Iktatószám: MK-14940/2/2026

Tárgy: Győr, 14. sz. főút – Szövetség u. –
Új Bácsai út csp., jelzőlámpával
kapcsolatos bejelentés - tájékoztatás
Hivatkozási szám: JAROKELO-GYOR-
00189772

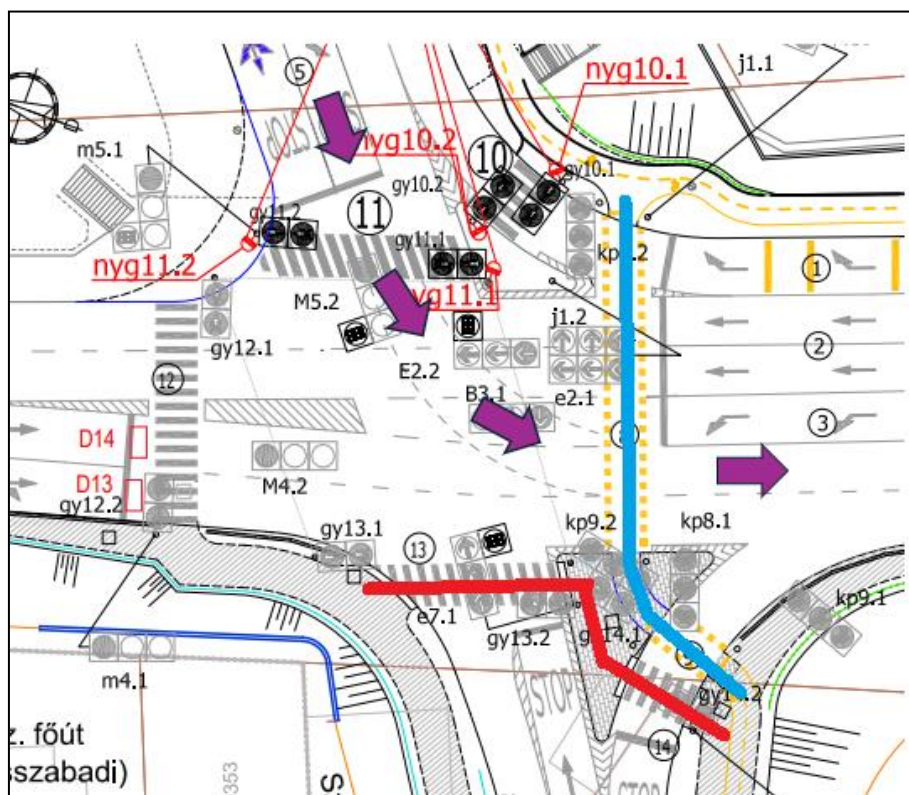
A gyalogos, ill. kerékpáros létesítmények elválasztott módon kerülnek átvezetésre a csomóponton az alábbiak szerint:

Kék színnel a kerékpáros, piros színnel a gyalogos közlekedési útvonalakat jelöltük.

A Szövetség utcán átvezetett gyalogosok (piros szín) egyidőben kapnak szabad jelzést az Újbácsai út – Győr belváros felé irányuló forgalommal (Lila nyíllal jelölve), ebből adódóan a kerékpárosok (kék vonal) nem tudnak áthaladni a 14. sz. főúton. A kerékpárosok tilos jelzésével elkerülhető, hogy a Szövetség utcai jelzőlámpa esetleges zöld jelzésének hatására

figyelmetlenségből ráhajtsanak a 14. sz. főútra, ezáltal közlekedési balesetet okozzanak. A fentebb leírtak miatt indokoltnak látjuk a gyalogos, illetve kerékpáros jelzések eltérő működésének megtartását!

Társaságunk 2026.03.10.-i helyszíni bejárása alapján a csomóponti jelzőberendezés megfelelően működik, annak módosítását nem látjuk indokoltnak!
